**AVIS RELATIF A LA PROTECTION
CONTRE LES EVENTUELS EFFETS NOCIFS ET NUISANCES
PROVOQUES PAR LES RAYONNEMENTS NON IONISANTS
GENERES PAR DES ANTENNES EMETTRICES STATIONNAIRES**

Commune : FROIDCHAPELLE - Exploitant : ORANGE

Référence exploitant : 301C1_2 / 32301C1_2 / 42301C1_2 / 52301C1_2

Rapport n° 1437 / 2023

Figure 1 : Vue en plan des lieux de séjour et des points de contrôle

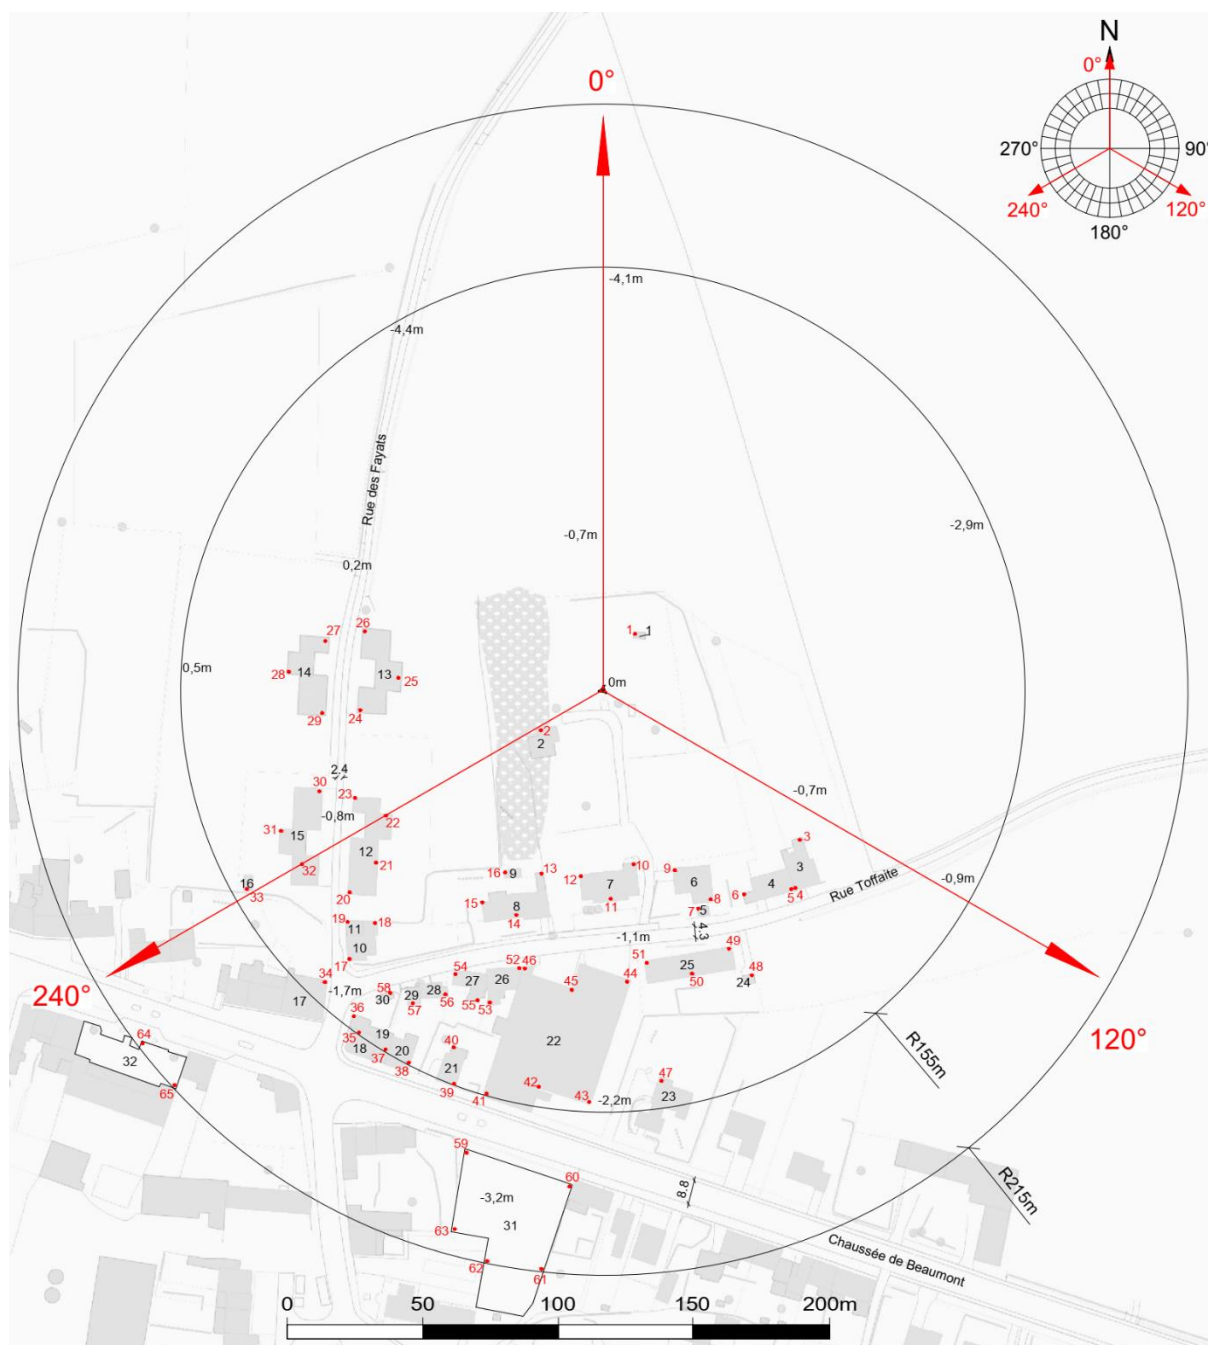
- le numéro du point de contrôle repris sur un des plans de la figure 1;
- le numéro du LS dans lequel se trouve le point de contrôle de la 1^{ère} colonne ;
- l'atténuation d'obstacle prise en compte pour le calcul de l'indice d'exposition dans le LS ;
- le résultat du calcul de l'indice d'exposition.

En ce qui concerne les antennes de l'installation mentionnées dans le tableau 1, la distance maximale à laquelle la limite pourrait être atteinte, à l'extérieur, est égale à 70,3 m. S'il n'y a pas de LS à une distance inférieure, les antennes respectent forcément la limite d'immission.

Dans le cas des LS situés à l'intérieur des bâtiments, une atténuation d'obstacle est prise en compte et il en résulte que la distance maximale à laquelle la limite pourrait être atteinte se réduit à 49,8 m.

Figure 2 : Vue en plan des installations d'antennes dans un rayon de 300 mètres autour de l'installation faisant l'objet de la demande d'avis

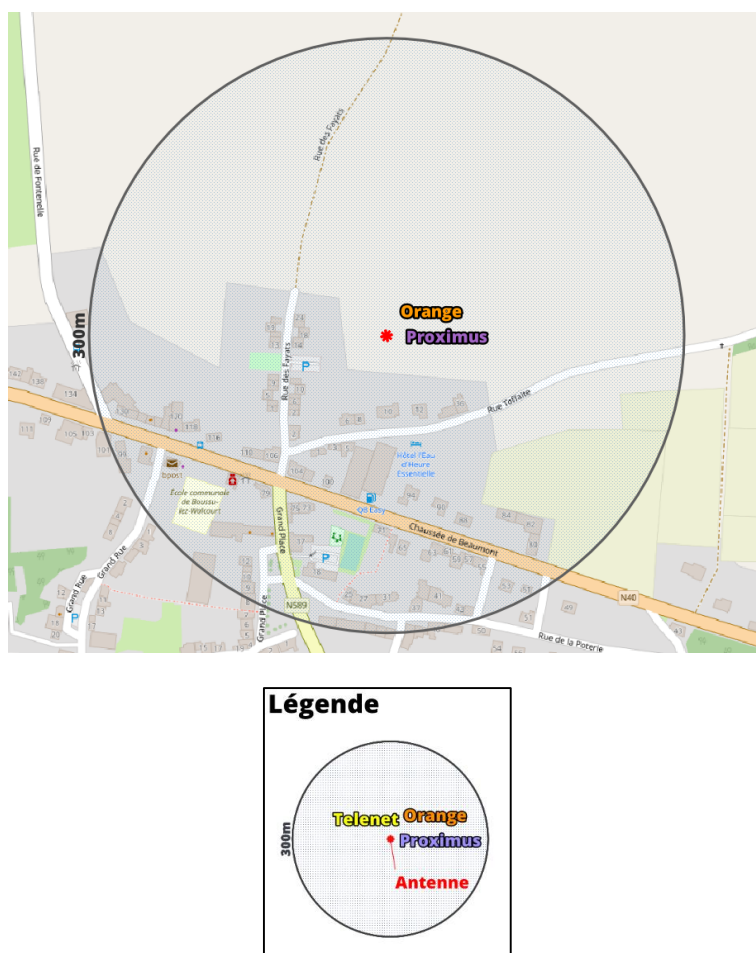
Le plan en projection verticale de la figure 2 indique la localisation des antennes actives éventuelles visées par le décret et situées dans un rayon de 300 mètres autour de l'installation référencée dans le paragraphe 2. Les données de localisation de ces antennes et les avis correspondant sont accessibles via le cadastre en ligne des antennes émettrices stationnaires⁶.

Compte tenu du nombre d'installations localisées dans la figure 2, il apparaît que l'intensité du rayonnement électromagnétique généré, dans les lieux de séjour situés à proximité de l'installation référencée dans le paragraphe 2, par l'ensemble des antennes émettrices stationnaires de l'ensemble des exploitants du même site d'antennes émettrices stationnaires respecte la limite fixée à l'article 4, § 2 du décret.
